NUMBER: 23-016-14

Klapperndes Geräusch von der hinteren rechten Schiebetür beim Fahren über Huckel

In dieser Mitteilung geht es um eine Veränderung an den Gummipuffern am hinteren Ende der oberen Schiebetürschiene.

2013 - 2014 RT

Fig. 3 Gummipuffer prüfen

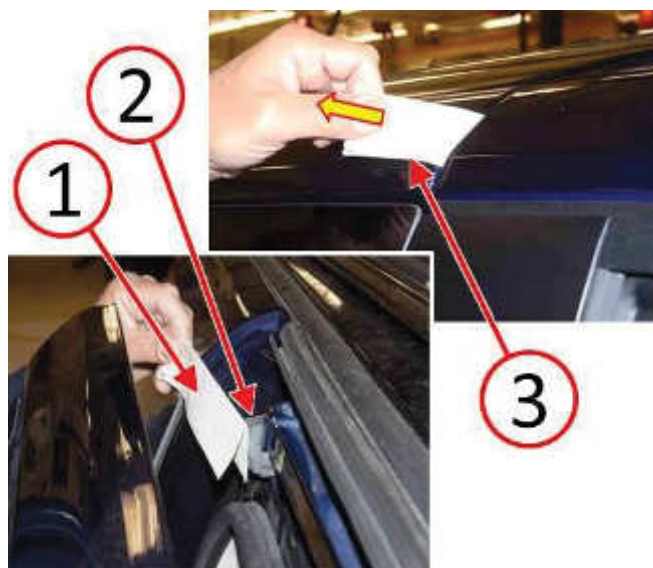
7. Halten Sie ein Stück Papier (1) vor den Gummipuffer (2). Passen Sie auf, dass Hände und Finger nicht in die Türöffnung geraten, schließen Sie dann die Tür, während Sie das Papier in der richtigen Lage halten. (Fig. 3).

8. Ziehen Sie leicht am Papier (3) und achten Sie dabei auf den Zugwiderstand am Papier. (Fig. 3). Wenn beim Herausziehen des Papiers ein Widerstand zu spüren war, würde das auf Kontakt zwischen dem Gummipuffer und dem Schiebetür-Innenteil hindeuten.

NOTE: Ein Abstand von ca. 1,8 mm zwischen dem Gummipuffer und dem Innenteil der Schiebetür ist gewollt.

a. JA, es war ein Zugwiderstand zu spüren. >>> Wiederholen Sie das Abtragen von Material am Gummipuffer Step #5 und prüfen Sie noch einmal mit dem Papier den Abstand, bis kein Widerstand mehr zu spüren ist.

b. NEIN, es war KEIN Zugwiderstand zu spüren. >>> Weiter mit Step #9.
